MATERIÁL PRO ZASTUPITELSTVO MĚSTA č. 4

Změna č. 1 ÚP

Návrh pokynů pro přepracování návrhu Změny č. 1 ÚP Žďár nad Sázavou

Původní návrh Změny č. 1 pro veřejné projednání – výřez z koordinačního výkresu vymezení zastavitelné plochy (RI) pro chatovou zástavbu Z218 a plochy zeleně (ZP)

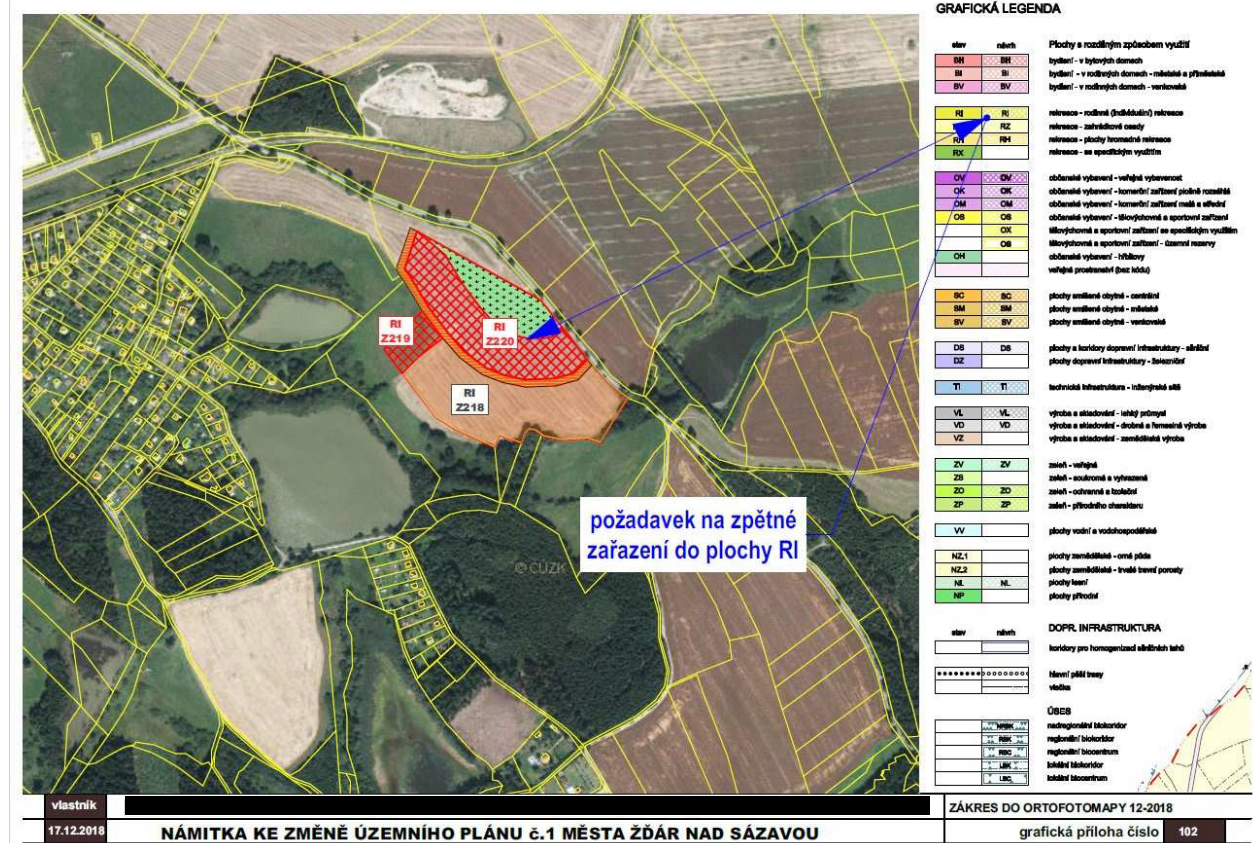
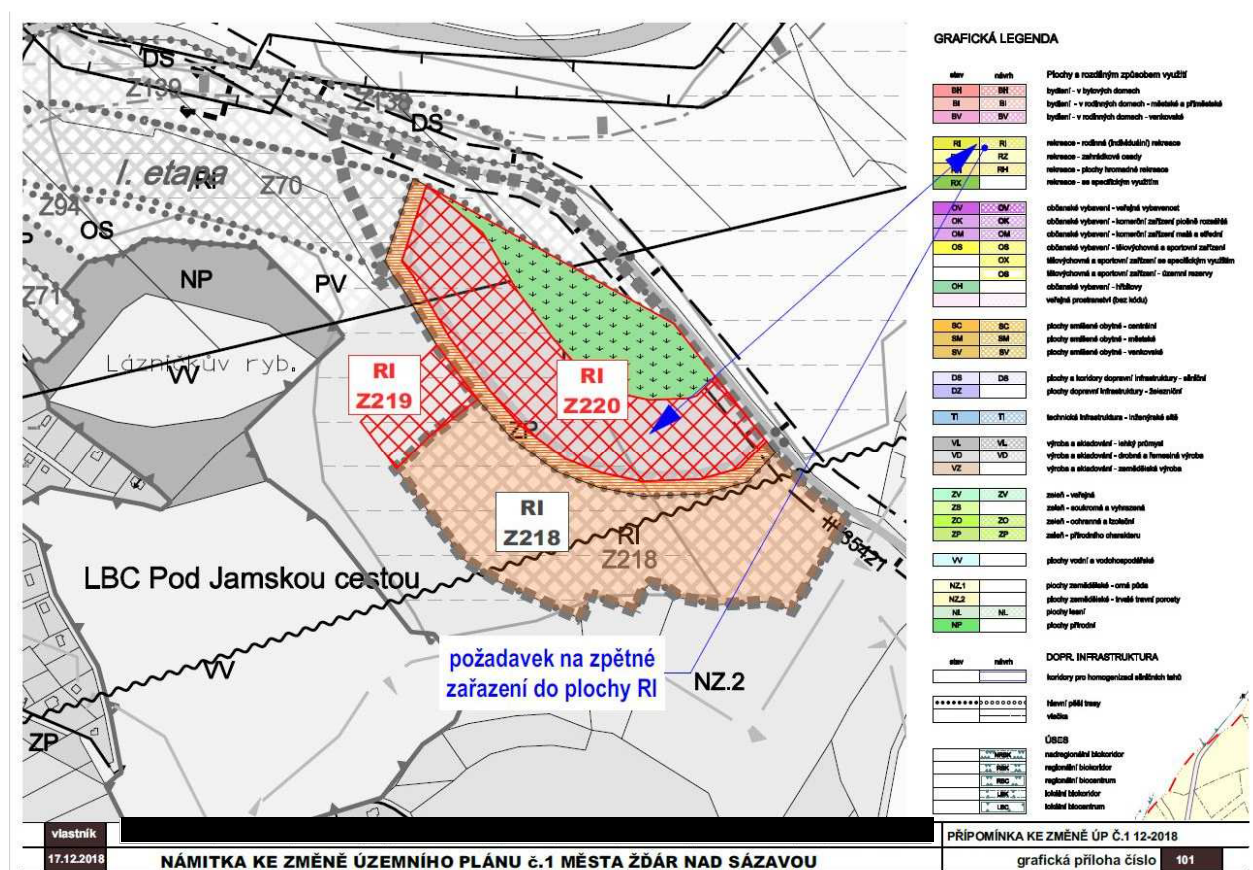
Důvodem přepracování návrhu změny č. 1 ÚP je udělení nesouhlasného stanoviska z hlediska ochrany zemědělského půdního fondu Krajským úřadem Krajem Vysočina, odborem životní prostředí a zemědělství. Krajský úřad nesouhlasí se zábořem ZPF a ve svém stanovisku uvádí, že z návrhových ploch je nevyužito cca 5,7 ha a není důvod navyšovat plochy pro chatovou zástavbu. Dále krajský úřad ve svém stanovisku k návrhu změny č. 1 ÚP nesouhlasí s uspořádáním navržené lokality odsazené od stávajících ploch rekreace, což znamená vyšší nároky na zábor a další narušení organizace zemědělského půdního fondu. Krajský úřad, jako orgán ochrany přírody a krajiny nesouhlasí s návrhem, protože je zastavitelná plocha (RI) nově vsazena doprostřed zemědělské krajiny, přičemž chatová zástavba není nijak odcloněna a dochází tak k narušení krajinného rázu.

Vlastníci pozemku s návrhem Změny č. 1 ÚP nesouhlasí, protože mají zato, že návrhem dochází ke znehodnocení uvedeného pozemku (p.č. 9076 v k.ú. Město Žďár). Předkládají návrh využitelnosti pozemku, ve kterém deklarují zachování odstupu od okolních rekreačních lokalit, navrhují pásma zeleně mezi silnicí a rekreační oblastí o rozsahu cca 1 ha a navrhují zastavitelné plochy, které jsou určeny pro chatovou zástavbu (RI) Z218, plochu Z 219 a plochu Z 220 o celkové výměře 5,33 ha zastavitelné plochy rekreace rodinné. Vlastníci pozemku dále předkládají investiční záměr z roku 2014, který představuje proveditelnost návrhu, zákres ploch rekreace, které v návrhu změny č. 1 ÚP oproti investičnímu záměru postrádají, zákres ploch, které požadují do návrhu změny doplnit a zobrazení tohoto požadavku nad ortofotomapou. Po vyhodnocení výsledků veřejného projednání bylo dohodnuto s vlastníky pozemků na pracovním jednání dne 24.1.2019 řešení, které bylo odborem rozvoje a ÚP předjednáno s krajským úřadem. Návrh pokynů pro přepracování návrhu změny č. 1 ÚP byl zpracován po obdržení souhlasu vlastníků pozemků ze dne 21.2.2019.

- **Prověření možnosti zařazení pozemku p.č. 9076 (orná půda) v k.ú. Město Žďár k využití pro zahrádky se zahradními domky, výhradně pro zahrádkaření. V případě kladného výsledku prověření zařazení tohoto pozemku do zastavitelné plochy (RZ) - rekreace – zahrádkové osady a upravení podmínek využití této zastavitelné plochy s ohledem na ochranu krajinného rázu.**

Konečné řešení dohodnuté s vlastníky – zastavitelná plocha Z218
(RZ) – plocha pro rekreaci - zahrádky se zahradními domky

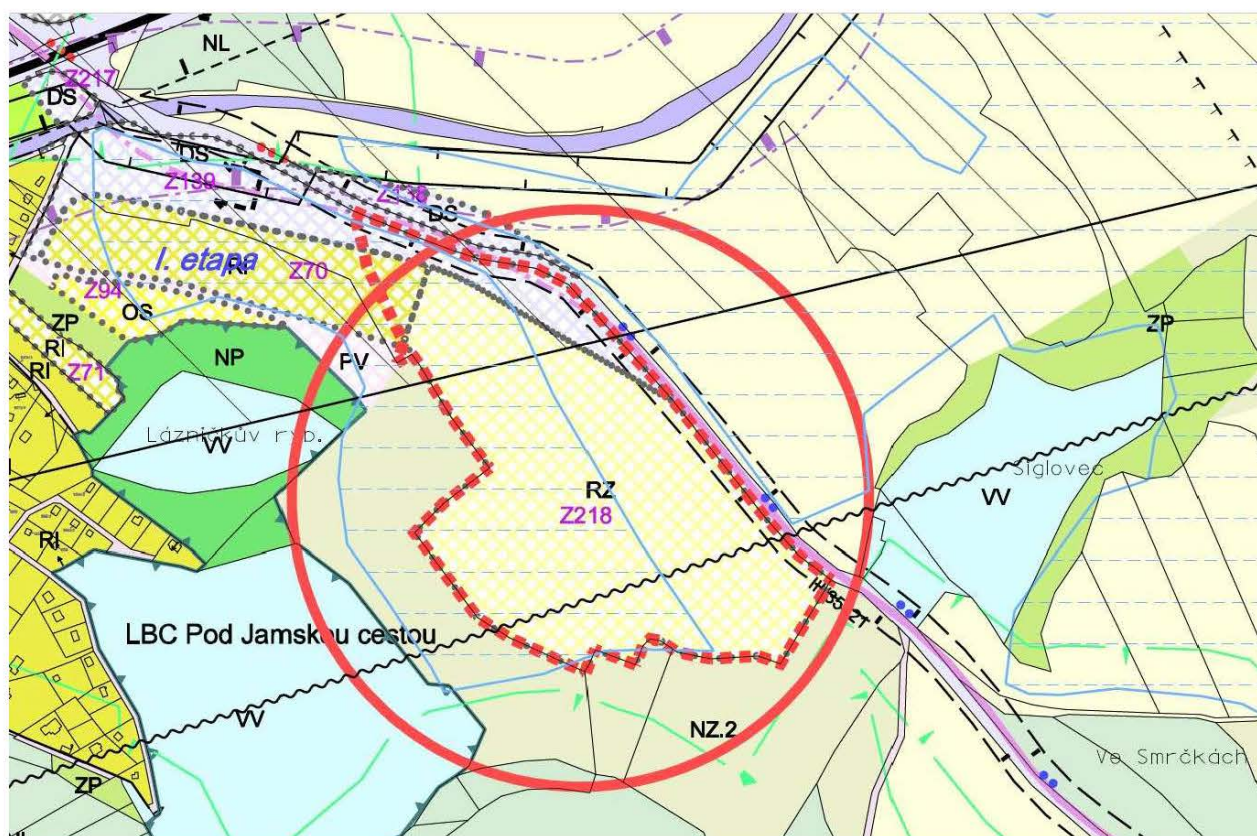
Námitka vlastníků pozemků – požadovaná úprava návrhu změny č. 1 ÚP
vymezení ploch pro chatovou zástavbu (RI) - Z218, Z219 a Z220 o celkové výměře 5, 33 ha
